# 伊方発電所 耐震安全性評価 に係る審議状況について

平成21年8月  
原子力安全・保安院

## 震源モデルの傾斜

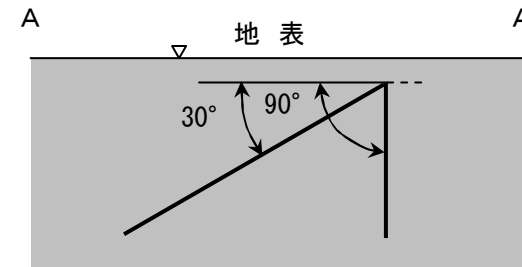
基本震源モデルの傾斜角を $90^\circ$ とし、北傾斜 $30^\circ$ の地質境界断層が震源断層と一致する可能性を否定できないことから、**不確かさを考慮した震源モデルの傾斜角**として北傾斜 $30^\circ$ も考慮する。

→これまでの方針と基本的に変わらない。

## 震源モデルの長さ

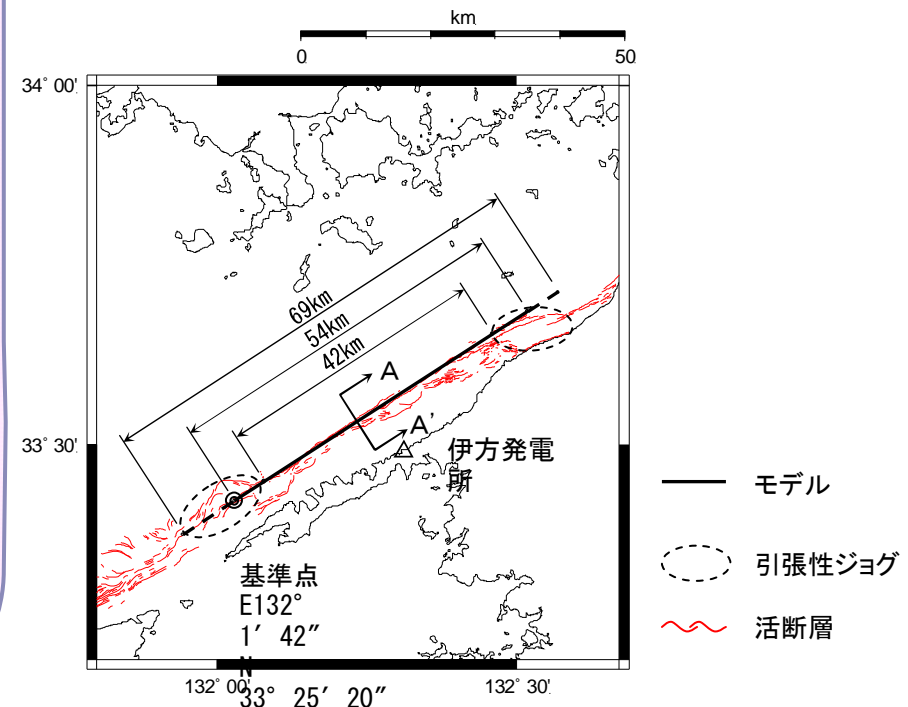
隣合う活動セグメントとの連動を不確かさを考慮に含めることを条件に、**基本震源モデルの長さ**を、両端の引張性ジョグの中央までの $54\text{km}$ とする。なお、**不確かさを考慮した震源モデルの長さ**として $69\text{km}$ も考慮する。

→ $42\text{km}$ から $54\text{km}$ に方針を変更
